**From:** "5.1,2,e"  
**Sent:** Tue, 12 Jul 2022 10:57:15 +0100  
**To:** "5.1,2,e" <5.1,2,e@amsterdam.nl>  
**Cc:** "5.1,2,e" <5.1,2,e@amsterdam.nl>  
**Subject:** RE: UO schets afwerking Singel 0401

Als eerder overeengekomen, hierbij de UO stukken voor PRG0501.

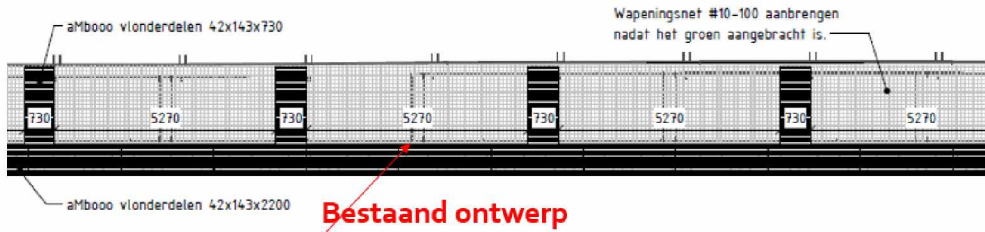
Dag 5.1.2.e  
Als zojuist besproken en eerder gemeld door 5.1.2.e Er zijn intern bezwaren over het toepassen van de wapeningsnetten op de stempelconstructie.  
Voor het (moeilijk te) onderhouden, schoonmaken en schoonhouden van de ruimtes onder de wapeningsnetten is een onoverkomelijke bezwaar gebleken.

Om toch te voldoen aan de veiligheid (bij vallen op de stempelconstructie) en het aspect groenvoorzieningen is er gekozen om de wapeningsnetten te verwijderen en alle stempel liggers af te dekken met vlonders.  
Zie hieronder ook een schets ter toelichting.

Extra overgangen  
Voor afdekking  
stempelraam

Wapeningsnetten  
verwijderen.

Bijgaand de bijgewerkte tekening met de extra bordessen!  
De extra planken zijn besteld en kunnen op tijd geleverd worden

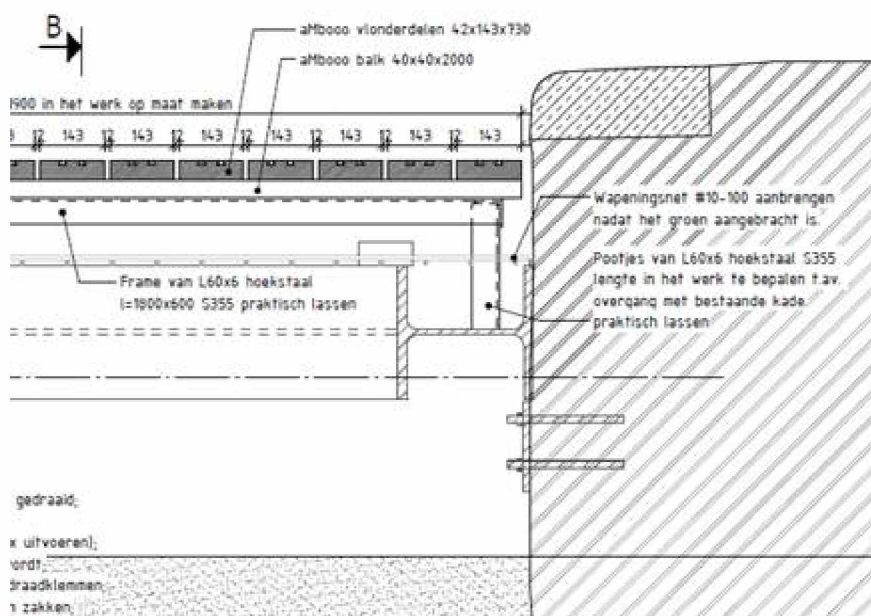
Dank voor de update, een minor comment. De groutzak ter hoogte van de te verankeren stalen plaat mist op tekening. Wanneer op het metselwerk oneffenheden zijn zou dit voor krachtverdeling een betere optie zijn.

De groutzak staat op de andere tekening van damwand/stempelraam tekening 2203-4775.
